Neubau Kindergarten Städtli Gemeinde Huttwil

Jurybericht

Nänikon, 18.10.2017

7.1. Clematis

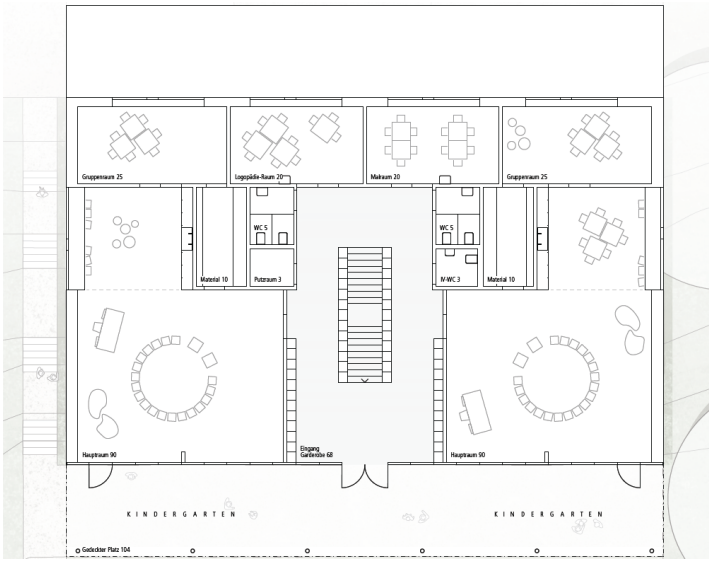
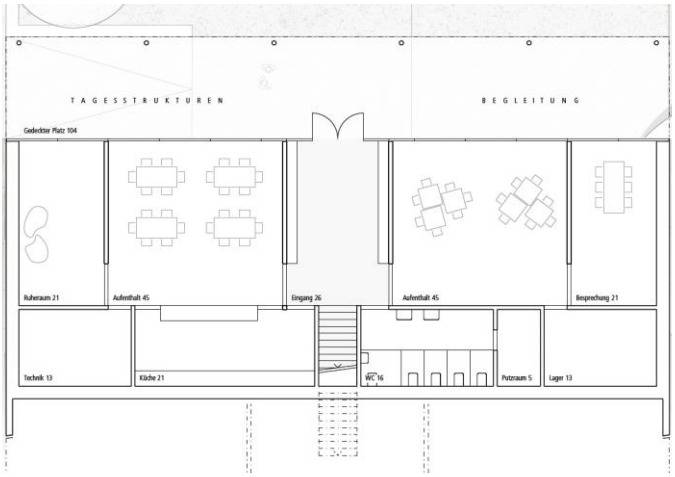
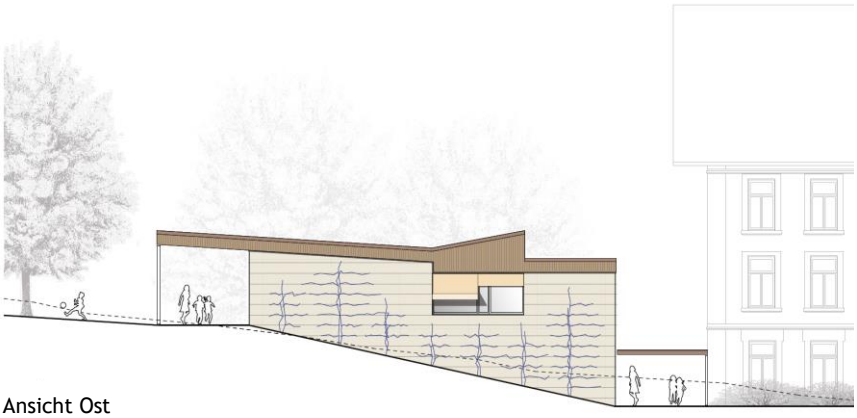
Mit der Setzung des neuen Kindergartens entlang der Hangkante am Dornackerweg und rechtwinklig zum Schulhaus schlagen die Projektverfasser von "Clematis" das eigentlich Naheliegende vor, indem sie die bestehende Bebauungsstruktur auf unprätentiöse, aber folgerichtige Art weiterschreiben. Aus dieser sinnfälligen Interpretation der Situation resultiert eine klare Zuordnung von Aussenräumen und Bauten, welche das historische Schulhaus "Städtli" in seiner ortsbaulichen Bedeutung respektiert und ihm angemessen Raum gibt. Der Respekt vor dem bestehenden Schulgebäude ist auch das Motiv für die Situierung der Erweiterung westlich des Pausenplatzes. Der übergeordnete landschaftsräumliche Bezug bleibt mit dem Blick den Hang hinauf durch die diagonale Stellung der Gebäude gewährleistet.
Durch das Ausnutzen der Hangkante und mittels einer gestuften Schnittfigur weist der neue Kindergarten eine überraschend bescheidene Volumetrie auf. Zugleich werden die bestehenden Hierarchien - mit dem Schulgebäude als Mittelpunkt der Anlage - beibehalten, indem sich der neue Kindergarten in Volumetrie und Position deutlich unterordnet und als weiter Zubau analog zur Turnhalle versteht.

Die geforderte Infrastruktur im Aussenraum wird nord- wie südseitig des Neubaus funktional angeordnet. Auf dem Schulhausplatz wird der Allwetterplatz gedreht und neu plaziert, zudem werden fünf neue Bäume gepflanzt. Gefällsmässig funktioniert die neue Lage des Allwetterplatzes nicht und die neuen Bäume okkupieren und verunklären den grosszügigen Pausenplatz.
Die Parkplätze am Dornackerweg werden, nicht wie im Programm gefordert, auf den südlichen Bereich der alten Turnhalle unplaziert, was so denkbar ist. Dadurch entsteht ein grosszügiger Bereich südlich des Kindergartens, welcher der rigiden Gestaltung zum Opfer fällt und dadurch nicht voll ausgenutzt wird.
Eine zusätzliche Wegverbindung westseitig des Neubaus verbindet den Dornakkerweg und den bestehenden Pausenplatz. Von diesem aus gelangt man über den gedeckten Pausenplatz zum Eingang des Kindergartens.
Die Spielwiese, welche sich grosszügig zwischen der alten Turnhalle und dem Neubau aufspannt wirkt wohltuend und lässt den Blick in die Landschaft frei. Deren Nutzung, bedingt durch das starke Gefälle, wird jedoch in Frage gestellt.

Die Nutzungsanordnung für Kindergarten und Tagesstrukturen erfolgt über die vorgeschlagene Schnittfigur einfach und zweckmässig: Im Süden, vom Dornakkerweg her, wird der Kindergarten über eine Eingangs- und Pausenhalle mit Garderoben erschlossen, während ein Geschoss tiefer, nach Norden und zum Schulhaus hin, die Tagesstrukturen angeordnet sind. Beide Geschosse sind durch eine zentrale Treppe verbunden, wobei die Nähe zu den Garderoben als pro-

blematisch beurteilt wird. Ein Lift ist im Projekt nicht vorgesehen, was im Hinblick auf eine Optimierung der Investitionskosten nachvollziehbar erscheint.
Das Raumprogramm ist insgesamt gut und effizient erfüllt. Insbesondere die Anforderung des überdeckten Aussenraumes ist grosszügig eingelöst und stellt einen markanten Mehrwert für die Nutzung dar.
Die grundsätzlich symmetrisch angelegte Grundrissdisposition erscheint im Sinne eines typologischen Gleichklangs mit Schulhaus möglich, wird in der Ausformulierung allerdings etwas starr aufgefasst.

Der architektonische Ausdruck präsentiert sich bescheiden und unprätentiös, aber nicht unsorgfältig. Dies zeigt sich zum Beispiel mit dem leichten Aufschieben des Flachdaches, welches zusammen mit der Shedbelichtung eine entwerferische Figur bildet und eine optimale Belichtung gewährleistet, aber zugleich auch eine Antwort auf die Giebeldächer der umgebenden Gebäude beinhaltet. Die konkrete Ausformulierung vermag allerdings noch nicht zu überzeugen. Auch wirkt der architektonische Ausdruck insgesamt etwas spröde und die Materialisierung der Nordfassade kann mit den widersprüchlichen Informationen in Plan und Visualisierung nicht nachvollzogen werden.
Die Baustruktur als Hybridbauweise in Ortbeton mit eingestelltem Holzeinbau unterscheidet zwischen Primär- und Sekundärstruktur und gewährleistet eine gewisse Flexibilität für zukünftige Nutzungsänderungen.
Die Öffnung der Aufenthaltsräume mittels geschosshoher Verglasung wird als möglich erachtet, weil die Räume jeweils durch den vorgelagerten, überdeckten Aussenraum wiederum intimisiert werden. Zugleich gewährleistet der überdeckte Aussenraum den Sonnenschutz der Räume auf effiziente Weise.

Fazit
Bei 'Clematis' handelt es sich um ein sorgfältiges und effizientes Projekt ohne Pathos. Es spiegelt eine respektvolle Haltung, welche unprätentiös und rational agiert. Die Synergiebildung unterschiedlicher Entwurfsmassnahmen führt zu einer hohen Ökonomie der - entwerferischen als auch finanziellen - Mittel. Dieser Ansatz der "Bescheidenheit" ist nicht nur eine angemessene Antwort auf die eigentlich kleine Bauaufgabe, sondern wirkt sich auch positiv angesichts der engen wirtschaftlichen Anforderungen aus.

- Die Fassaden sowie die Ausformulierung des aufgefalteten Flachdach sind in ihrer Ausgestaltung zu präzisieren.
- Tektonik und Materialisierung der Nordfassade ist zu prüfen.
- Die Aussenraumgestaltung ist zu verifizieren, von der Setzung der Bäume im westlichen Bereich des Schulhauses ist explizit abzusehen.
- Lage und Gestaltung des Allwetterplatzes ist der topografischen Gegebenheit und der Lage der Bestandesbauten gemäss anzupassen.
- Räumliche Anordnung und Abgrenzung der Garderoben zur innliegenden Treppe hin sind in Anbetracht der betrieblichen Anforderungen zu optimieren.

7.2. Wunder von Alice

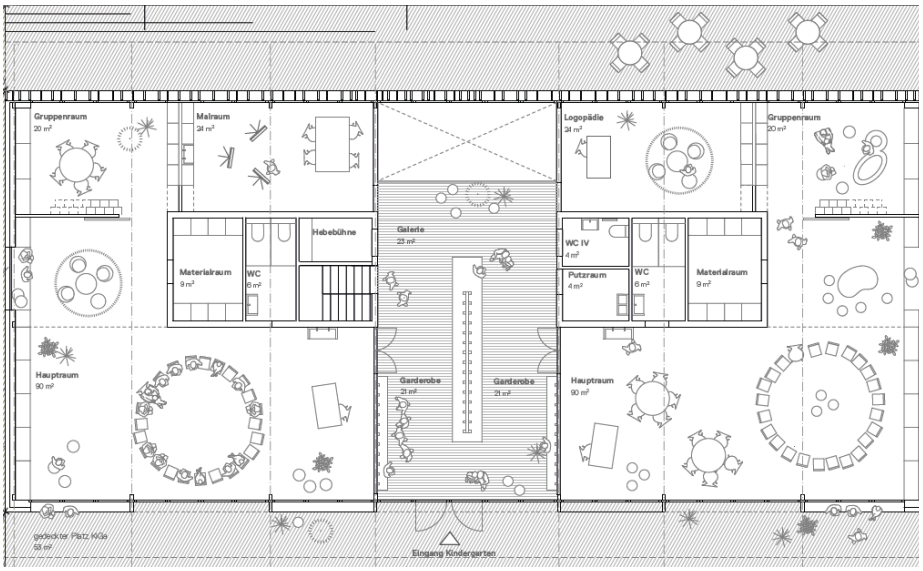
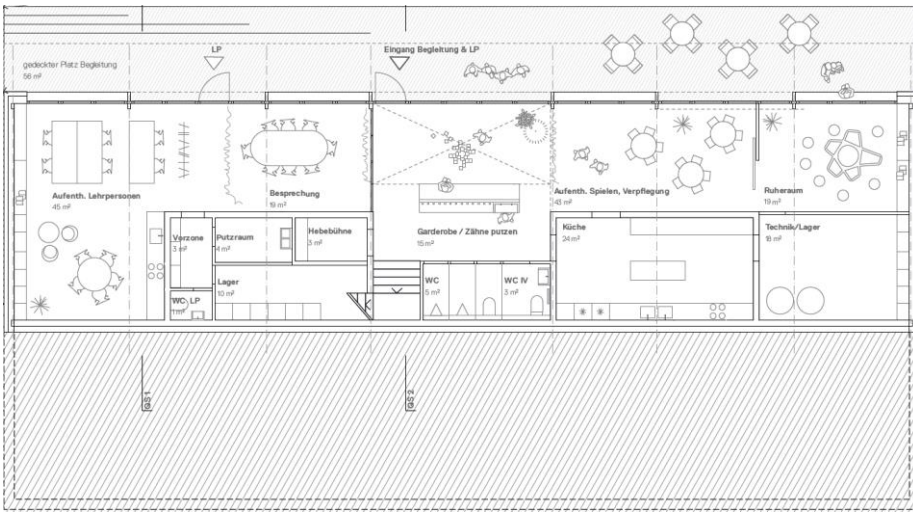
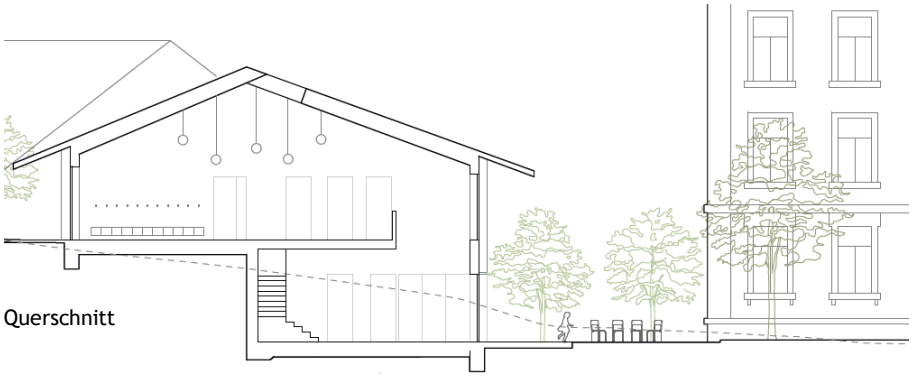
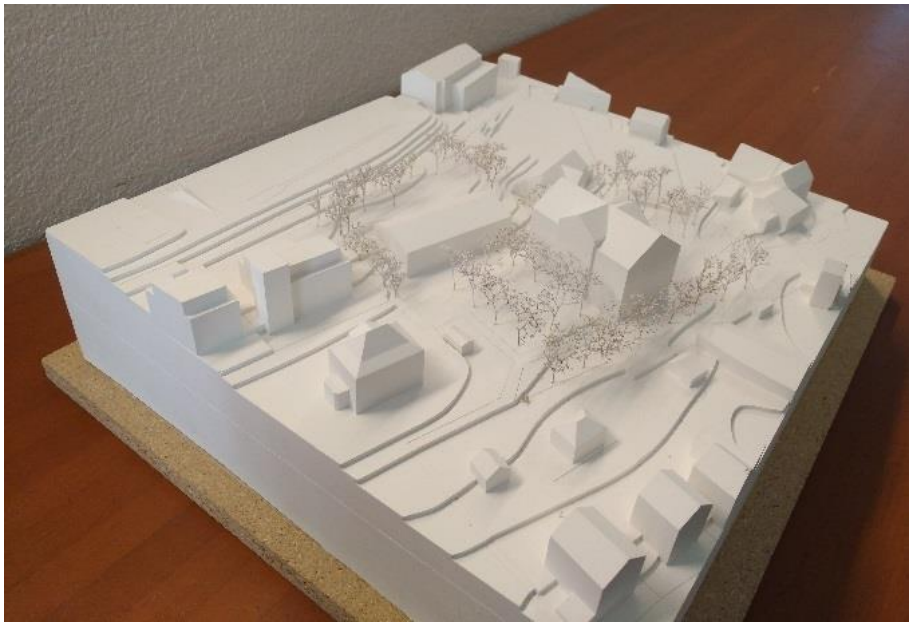
Die Verfasser von „Wunder von Alice“ verlängern das Niveau des Schulhausplatzes in der Achse des klassizistischen Schulhauses bis fast an die Parzellengrenze zum Pfarrhaus und bilden einen Spielhof mit dem neuen Volumen als südlichem Abschluss. Die Betonplatte als halbprivate Vorzone bildet den bewussten Übergang. Mit seiner Lage an der Hangkante bildet das Gebäude klare Verhältnisse im Aussenraum. Nördlich gehört dieser zur Schule und den Tagesstrukturen, südlich zum im oberen Geschoss plazierten Kindergarten. Kritisiert wird die empfindliche Nähe zum Bestand, die daraus resultierende Enge zwischen den drei Gebäuden und die Verminderung des Sichtbezugs gegen Südosten.

Der Neubau ist ein einfaches Volumen mit Satteldach, welches sich formgerecht dem Hang folgend ausdehnt. Im Norden und Süden schützen Vordächer die vollverglasten Hauptfassaden. Deren Funktion als geschützte Vorzone wird jedoch in Frage gestellt. Die Seitenfassaden sind als voluminöse Schotten ausgebildet und darum folgerichtig fast geschlossen. Die Hangsituation wird für direkte Austritte in die jeweiligen Aussenräume geschickt ausgenutzt.

Das Erdgeschoss öffnet sich mit allen Haupträumen gegen den Hof. Hangseitig ohne direktes Tageslicht sind die Nebenräume angeschlossen. Auch die Küche ist in dieser Zone und damit kaum bewilligungsfähig. Tagesstruktur und Lehrerbereich sind je über separate Eingänge aus dem Aussenraum erschlossen. Mittig ist der Zugang in die Tagesstruktur mit Garderobe und Nassräumen. Direkt daran angeschlossen sind die Treppe ins Obergeschoss und der als Hebebühne bezeichnete Lift. Der Lehrerbereich hat unglücklicherweise keine interne Verbindung zur vertikalen Erschliessung.
Haupt-, Gruppen- und Spezialräume der beiden Kindergärten im Obergeschoss wickeln sich dreiseitig der Fassade entlang, optimal belichtet um einen inneren Kern. Darin finden sich die jedem Kindergarten individuell zugeordneten Toilet-

ten und Materialräume, sowie die öffentlichen Nebenräume und die interne Erschliessung. Zentral dazwischen liegt der durchlaufende Garderobenraum mit Galerie zur darunterliegenden Garderobe der Tagesschule. Eine architektonisch interessante Geste, die jedoch in diesem klar getrennten Konzept überrascht. Im Garderobenraum ist die Räumlichkeit des Satteldachs erlebbar und mit einem nordseitigen Oblicht auch gut ausgeleuchtet. In den Kindergartenräumen befindet sich in der Raumhöhe ein Galerieraum. Über Hühnerleitern erschlossen und mit den geschlossenen Brüstungen kaum einsehbar, werden diese Galerien in der Praxis trotz Oblicht hauptsächlich als Lagerflächen genutzt werden können.

Die Materialisierung des Gebäudes scheint einfach und zweckmässig, jedoch fehlt für eine abschliessende Beurteilung der Aussenhülle leider der Fassadenschnitt durch das Erdgeschoss. Dazu sind die konstruktiven Ausformulierungen fehlerhaft. Aus den vorhandenen Unterlagen lässt sich schliessen, dass die Giebelwände in sägeroh geschalten Betonwänden erstellt werden. Ebenfalls sind die Nebenraumkerne massiv ausgebildet. Fassade und Dach sind in Holzkonstruktion vorgesehen. Die bodenberührten Hauptfassaden sind verglast. Die Nordfassade im Kindergartengeschoss erhält eine Lamellenstruktur. Diese Massnahme unterstützt die Ausrichtung der Geschosse.
Insgesamt ist die Darstellung der Konstruktion mangelhaft.

Fazit:
„Wunder von Alice“ setzt das Raumprogramm in einem klaren, funktionalen Volumen um. Seine städtebauliche Setzung schafft präzise Aussenräume, lässt jedoch zwischen den Gebäuden zu wenig Luft. Positiv gewürdigt wird die klare nord-südliche Ausrichtung, sowie deren gelungene Umsetzung in der Fassade. Die konstruktive Umsetzung ist leider mangelhaft.

7.3. Dea Dia

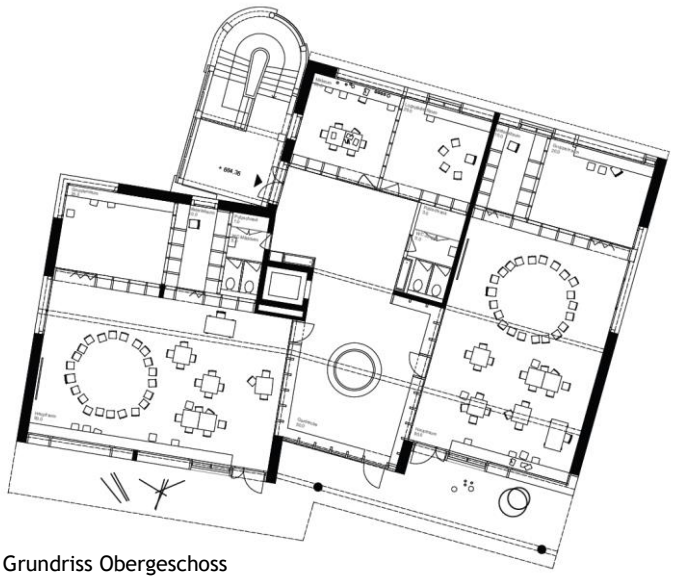
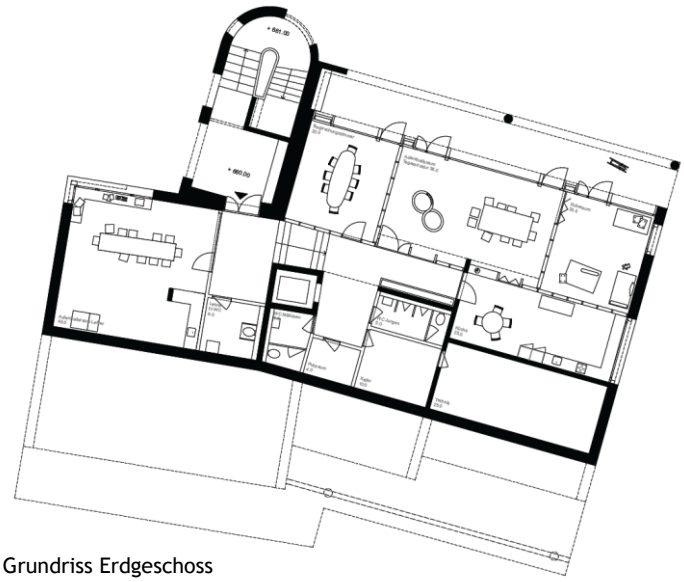
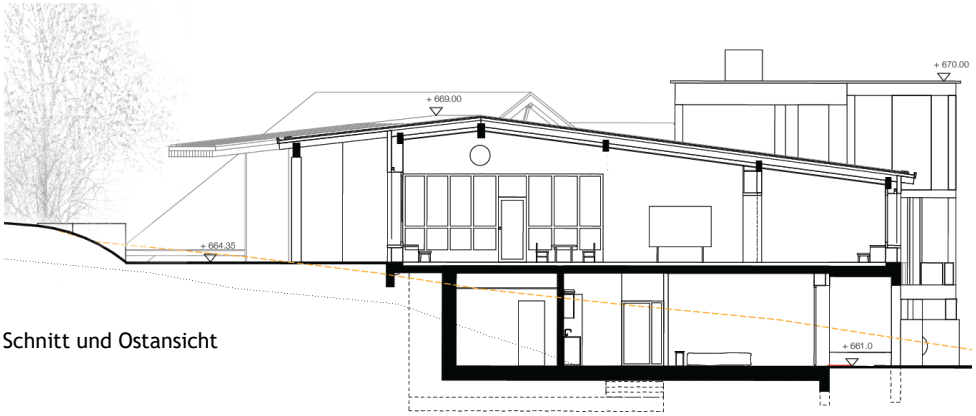
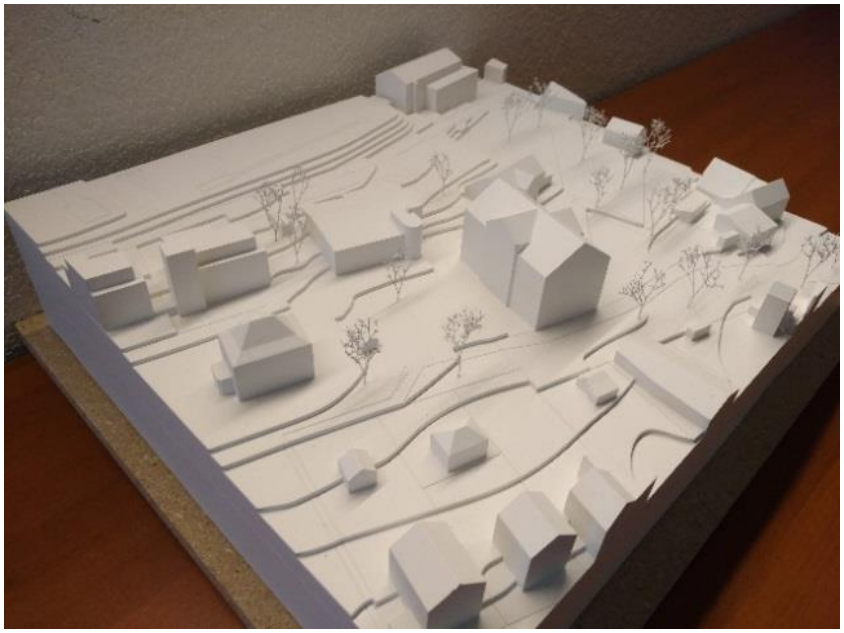
Der von den Projektverfassern vorgeschlagene Neubau versteht sich in seiner volumetrischen Zuordnung als Gartenhaus. Durch die Setzung wird ein Nebenpausenplatz zwischen Schulhaus, Turnhalle und Neubau aufgespannt und ein ausgewogener Dreiklang erzeugt. Die wichtige Blickachse vom Pausenplatz in Richtung Südosten bleibt somit bestehen. Auch der Erhalt des Schulgartens auf der Rückseite des Schulhauses in seiner jetzigen Form ist gewährleistet.

Die eigentliche Erfindung des Projektes liegt im Vorschlag eines Aussentreppenturms welcher das Gebäude als Zugangsmonument im Ensemble der drei Häuser verortet. Auf geschickte Weise erhält der rückwärtige sich ins ansteigende Terrain schmiegende Neubau dadurch eine architektonisch artikulierte Adresse. Das Aufgreifen eines Renaissancebezugs ist in Nachbarschaft zu den klassizistischen Schulbauten verständlich, die Angemessenheit der zeichenhaften Plastizität des Vorbaus wurde jedoch kontrovers diskutiert. Das Aussenraumkonzept sieht vor, mit punktuellen Eingriffen die bestehende Schulanlage sinnvoll zu ergänzen und aufzuwerten. Die Umgebung des Neubaus steht schlüssig in direktem Bezug zur Nutzung und Erweiterung des Gebäudeinnern. Der südliche Aussenraum des Kindergartens wirkt zwischen dem bestehenden Parkplatz etwas eingeengt, dieser Eindruck wird durch die Wildhecke noch verstärkt. Die Spielbereiche im Hang werden ohne grösseren Terrassierungen wohl kaum so intensiv nutzbar sein.

Die Nutzungen für Tagesschule und Lehrer befinden sich im Erdgeschoss und sind über einen Laubenraum nach Norden in Richtung Pausenplatz orientiert. In der architektonischen Ausformulierung bezieht sich dieser „Orangerieraum“ auf klassizistische Referenzen und verspricht eine hohe Qualität. Die Eingangshalle im Obergeschoss weist eine angemessene Dimension als Garderobe auf, daran angelagert sind die beiden dreiseitig orientierten Kindergartenräume, die je nach Lage im Ensemble unterschiedlich proportioniert sind. Die plastische Ausformulierung der Eingangstreppe als Reaktion auf die bestehende Situation setzt sich gekonnt im Grundrissbild fort.

Der Neubau ist als murales Haus mit einem Schrägdach konzipiert und fügt sich damit in das Ensemble der ebenfalls muralen Schulbauten. Während die Gartenfassade und die Laube zum Pausenplatz schlüssig erscheinen, fällt die Westfassade in ihrer architektonischen Qualität dagegen ab.

Insgesamt haben die Verfasser aus der Problematik der Zugangsadresse einen eigenständigen, klugen Entwurf entwickelt, der Dank der architektonischen Ausgestaltung zu einem stimmigen Ensemble mit den Bestandsbauten führt. Ob der Pathos der architektonischen Mittel der Aufgabe und dem Ort angemessen sind, bleibt kontrovers.

7.4. le petit prince

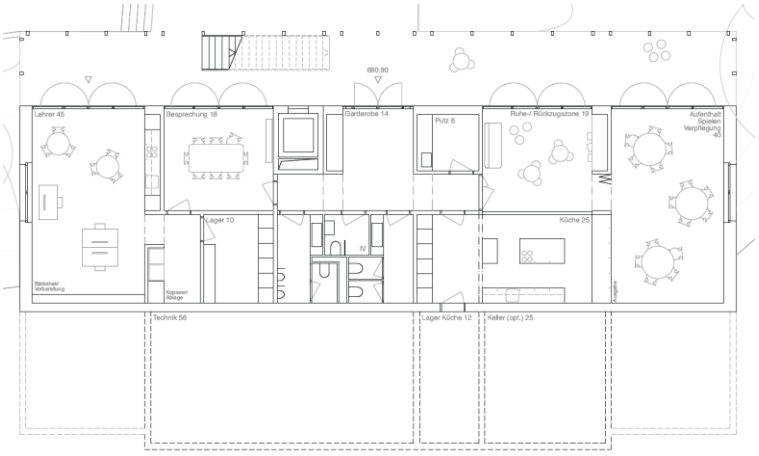
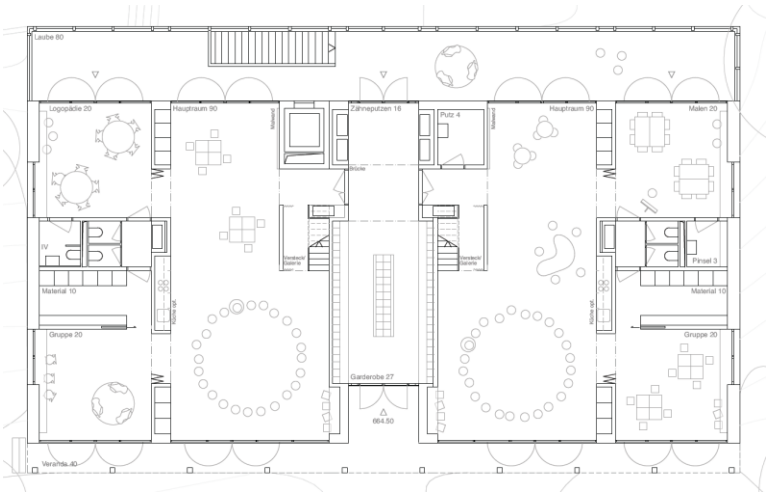
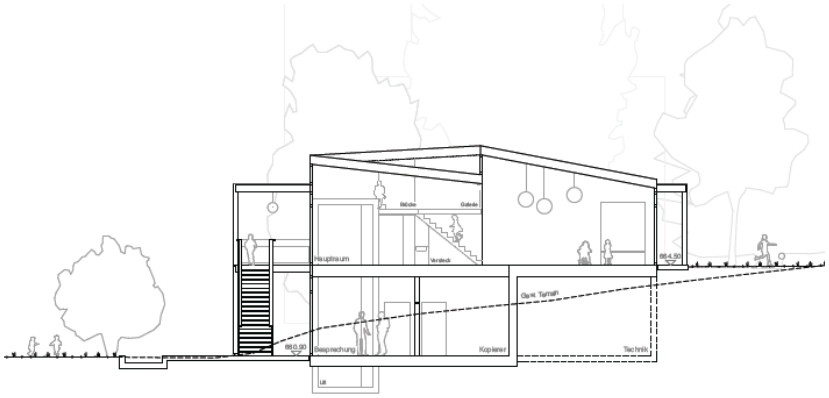
Die Verfasser von „le petit prince“ stellen ein kompaktes zweigeschossiges Volumen am südlichen Rand in den Schulgarten. Es bildet mit den neueren Wohnbauten über dem Pfarrhaus eine hangparallele Reihe. So werden weder Ost- noch Westfassade des klassizistischen Schulhauses bedrängt. Sowohl der Freiraum in Richtung Pfarrhaus, als auch derjenigen zwischen Turnhalle und Schulhaus bleiben grosszügig frei. Die leichte Abdrehung dem Höhenverlauf entsprechend, ergibt zwar eine eigenständige Orientierung, wirkt jedoch etwas zufällig. Mit einer Kante berührt das Gebäude den Schulhausplatz, holt damit die Kinder auf dem Schulhausplatz ab und führt sie über eine Rampe in den Grünraum und damit mittig vors Haus.

„le petit prince“ ist Nord-Süd orientiert. Die Seitenfassaden sind mehrheitlich geschlossen. Er nutzt die Hangsituation geschickt aus, indem sich die unterschiedlichen Nutzungen, nordseitig im Erdgeschoss, sowie südseitig im Obergeschoss, je auf einen ebenerdig zugänglichen Aussenraum öffnen. Als Übergang vom Aussen- zum Innenraum wird dem Gebäude beidseitig eine gedeckte Zone vorgestellt. Nordseitig ist das eine offene zweigeschossige Laubenkonstruktion. Sie dient als primäre Erschliessung mit Treppe und Lift und als gedeckter Pausenraum. Südseitig dient die Zone der Beschattung und ebenfalls als Pausenraum. Der Verzicht auf eine innere Erschliessung ist ein resoluter Vorschlag. So kann das beheizte Volumen wesentlich reduziert werden.

Im Kindergartengeschoss sind sowohl der zentrale Erschliessungsraum mit den Garderoben, wie auch die Haupträume der beiden Kindergärten nord-süd orientiert und schliessen beidseitig an die Lauben an. Die Gruppen- und Spezialräume sind jeweils ost- bzw. westseitig an die Haupträume angehängt. So sind auch Logopädie und Malen nur über die Laubenkonstruktion erschlossen. Mit der Dachform als Doppelsheddach kann über ein nordorientiertes Fenster Licht ins Gebäudeinnere gebracht werden. Das führt zu einer schönen, hellen Stimmung in den Haupträumen der beiden Kindergärten. Die Belichtung der Materialräume

mit diesen Oblichtern ist konzeptbedingt. Über der Garderobe wird zugunsten einer zusätzlichen Spielgalerie auf das Oblicht verzichtet, was von der Schule als wenig wertvoll beurteilt wird und leider auch die klare Dachlandschaft verunklärt.

Das Erdgeschoss öffnet sich aufgrund der Hanglage nur gegen Norden. Hier befinden sich die Räume der Begleitung und der Tagesstrukturen. Sie orientieren sich mit den Haupträumen zum nordseitigen Garten. Angedacht ist der Eintritt in einen zentralen Erschliessungsraum. Die vorgeschlagene Raumfolge funktioniert jedoch nur über die vorgesetzte Laube. Die Erschliessung des Lehreraufenthalts durch das Besprechungszimmer, sowie des Aufenthalts der Tagesstruktur über den Ruheraum ist undenkbar. Die dezentral angeordneten Nasszellen benötigen ein aufwändiges Erschliessungskonzept. Aufgrund des kleineren Flächenbedarfs im Erdgeschoss ist das Gebäude nur soweit wie nötig eingegraben. Der Aushub wird auf das notwendige Minimum begrenzt.

Die Materialisierung des Gebäudes ist gut vorstellbar. Es zeigt einen massiven U-förmigen Sockel mit eingebautem zweigeschossigem Leichtbau. Das Tragkonzept in Schottenbauweise widerspricht der angestrebten Flexibilität. Die shedartige Dachstruktur wird an den Seitenfassaden sichtbar und unterstützt damit die Gebäudeausrichtung. Die Hauptfassaden suchen mit grossen Verglasungen möglichst uneingeschränkte Transparenz, während die Seitenfassaden mit einem Holzkleid aus Rahmen und Füllungen geschlossen wirken. Den beiden Hauptfassaden werden Laubenstrukturen in Holz vorgelagert. Diese wirken additiv in ihrer Ausformulierung und verbinden sich zu wenig mit dem Hauptvolumen.

Fazit: „le petit prince“ überzeugt in seiner Grundkonzeption und Situierung. Der Verzicht auf eine innere Erschliessung lässt jedoch wichtige Fragen in Bezug auf die finkengerechte Erschliessung der Nutzungen offen und verhindert eine effiziente Verortung der Nassbereiche. Die Anordnung einer Galerie über dem Garderobenbereich wirkt erzwungen.
